建设项目规划批前公示(调整)

项目名称	昆承芯智港E区-1#生产厂房、2#生产厂房 7#门卫、8#门卫				
建设规模	见平面布局图				
建筑高度	例：4.05~49.803m(结构完成面标高+室内外高差)				
建设单位	中新昆承湖常熟绿色产业发展有限公司	法人代表	袁明	联系电话	0512-52932277
设计单位	中衡设计集团股份有限公司	法人代表	张谨	联系电话	0512-62586258
拟审意见	经审核，各项指标符合国家、省有关技术规范，准予公示。				
审核依据	中新昆承湖园区生产智造片区(中新创智岛)320581030301街区详细规划、常高规设[2025]4号，等				
备注	本公示内容属批前公示，如有意见，请于公示期内形成书面意见送至常熟高新技术产业开发区管理委员会。涉及重大利害关系的，利害关系人如需申请听证，请在公示结束之日起5日内提出申请。如无异议，我委将按规定程序作行政许可。 公示位置： 1、项目现场； 2、常熟高新区管委会网站(https://www.china-cnz.com/）。

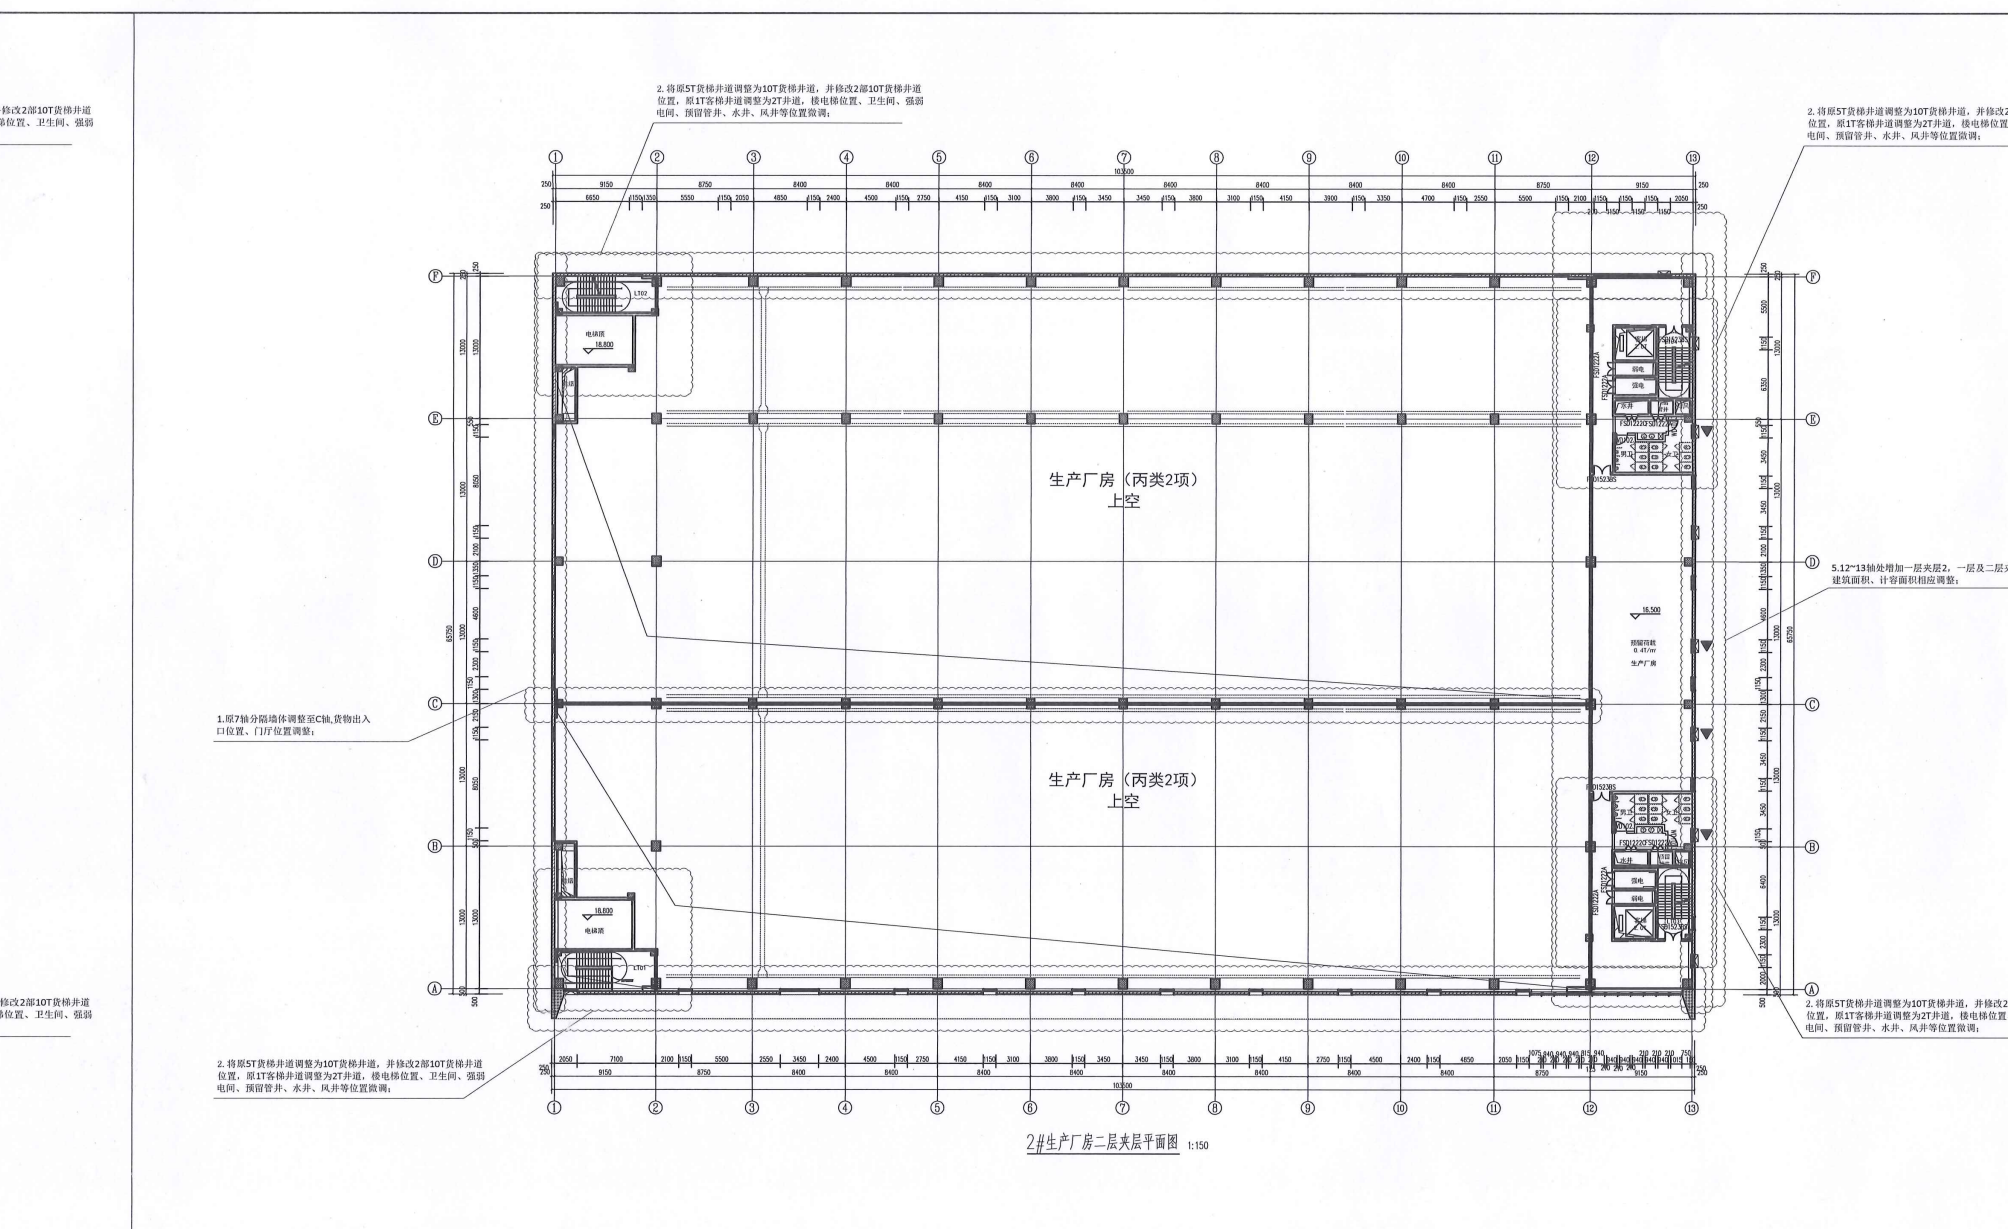
1.原7轴分隔墙体调整至C轴,货物出入口位置、门厅位置调整；
7.机房层排烟机房范围调整，建筑面积、计容面积相应调整；
2.将原5T货梯井道调整为10T货梯井道，并修改2部10T货梯井道位置，原1T客梯井道调整为2T井道，楼电梯位置、卫生间、强弱电间、预留管井、水井、风井等位置微调；
5.12~13轴处增加一层夹层2，一层及二层夹层范围调整，建筑面积、计容面积相应调整；
16.500
生产厂房
